SERVICE INFO – INA 0187

Byte av elastisk multiribbrem

Spännrulle 531 0503 10 används inte längre

Motor: F1AE

Bild 1: Hjälpaggregatdrift t.o.m. motornummer 0113089 med spännrulle

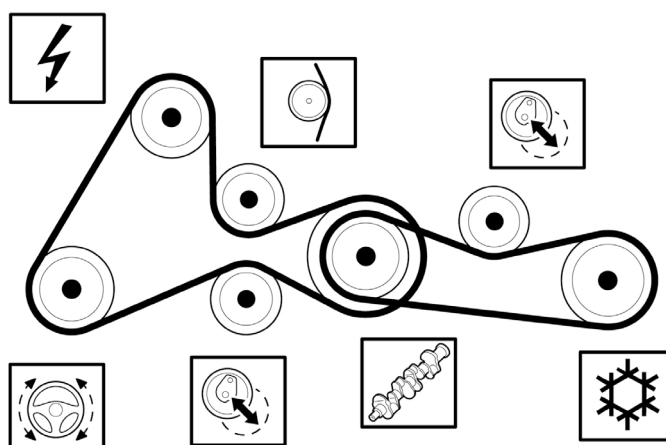
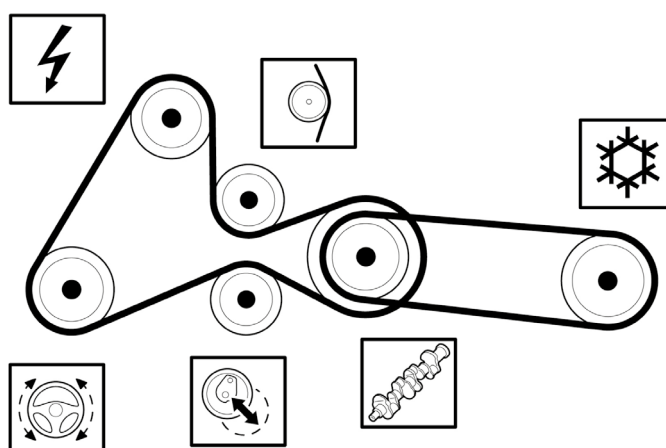
I hjälppaggregatdriften för A/C-kompressorn använder tillverkaren av de angivna fordonen en elastisk multiribbrem fr.o.m. motornummer 0113090. Som följd av detta utgår spännrullen som tidigare behövdes till den vanliga multiribbremen.

Vid underhåll kan även motorer med motornummer t.o.m. 0113089 byggas om till att använda elastisk multiribbrem FB4EPK903. Dessutom behövs inte heller här någon spännrulle.

Den elastiska multiribbremen uppfyller alla tekniska krav fullt ut och kan problemfritt även monteras hos motorer med nummer t.o.m. 0113089. Spännrullen får under inga omständigheter monteras vid ombyggnad till elastisk multiribbrem !
